Keuringsverslag van een elektrische laagspanning- en zeer lage spanningsinstallatie

NIET CONFORM

Straatnaam Brouwershoek
Huisnummer 26
Busnummer 3R
Postcode 2150
Gemeente ANTWERPEN
Land België

Controlebezoek van een oude huishoudelijke elektrische installatie van een wooneenheid bij verkoop op vraag van de verkoper volgens (KB 08/09/2019) - AREI Boek 1- 8.4.2. en 8.2.1. en 4.2.4.3.

Afbeelding schakel- en verdeelbord:

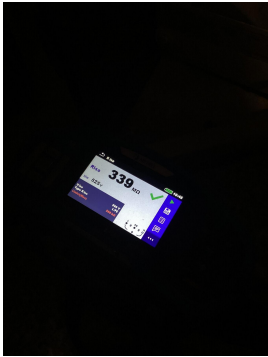
- I1.01 Eëndraadschema van de installatie is niet aanwezig. (Boek 1 Afdeling 2.12 - 2.13 en 3.1.2)
- I1.03 Situatieschema van de installatie is niet aanwezig. (Boek 1 Afdeling 2.12 - 2.13 en 3.1.2)

- I2.03 De continuïteit van equipotentiaalverbindingen en/of beschermingsgeleiders zijn niet gewaarborgd. (Boek 1 Onderafdeling 5.3.5.3.G. en 5.4.3.5)
- I3.08 Een demonteerbaar aansluitstuk (aardingsonderbreker) moet steeds gemakkelijk bereikbaar zijn. (Boek 1 Onderafdeling 5.1.5.1. en 5.4.3.5.)

- I8.15 Het gebruik van verdeelstekkers is enkel toegelaten bij aansluiting van snoeren op de vaste installatie, vaste aansluiting is dus verboden. (Boek 1 Onderafdeling 5.2.6.2.)

- I9.12 Stopcontact(en) moet(en) gekozen en geplaatst worden overeenkomstig de uitwendige invloeden. (Boek 1 Afdeling 5.1.4.)
- N17 De aardspreidingsweerstand kon niet gemeten worden. Deze dient bij voorkeur kleiner te zijn dan 30ohm.

- N22 De elektrische installatie is grondig na te zien en conform te maken volgens de voorschriften van het AREI boek 1.
- N3 Het is niet uitgesloten dat bij een nacontrole bijkomende inbreuken worden vastgesteld bij voorleggen schema's.
